[改善箇所説明図]

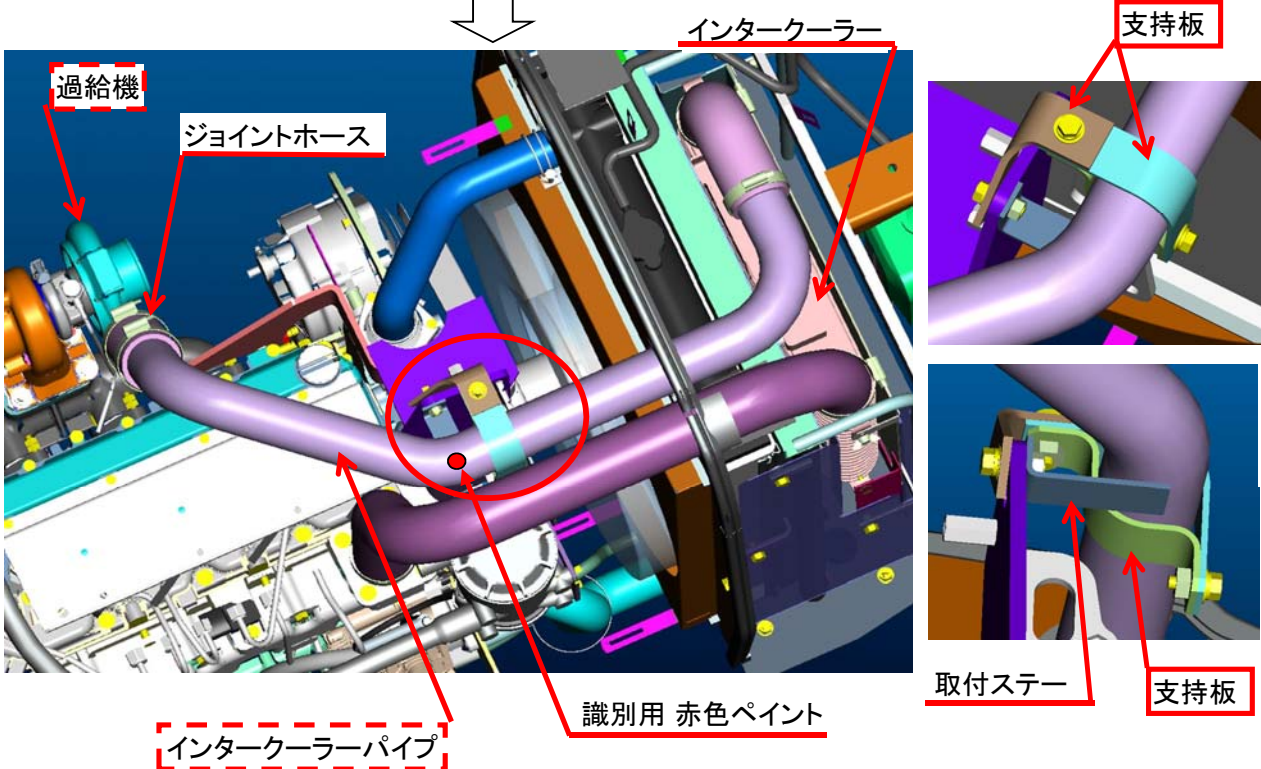
不具合発生箇所

原動機の過給機とインタークーラーを接続するインタークーラーパイプにおいて、取付ステーの形状が不適切なため、エンジンの共振により、取付ステーが折損するものがある。そのため、そのまま使用を続けるとインタークーラーパイプと過給機の接続が外れ、エンジン出力が低下し、最悪の場合、過給機が破損するおそれがある。

全車両、インタークーラーパイプの支持板を追加する。
 また、取付ステーが折損しているものは、インタークーラーパイプを対策品に交換し、過給機が破損しているものは、過給機本体を新品に交換する。

インタークーラーパイプに赤色ペイントを塗布する。
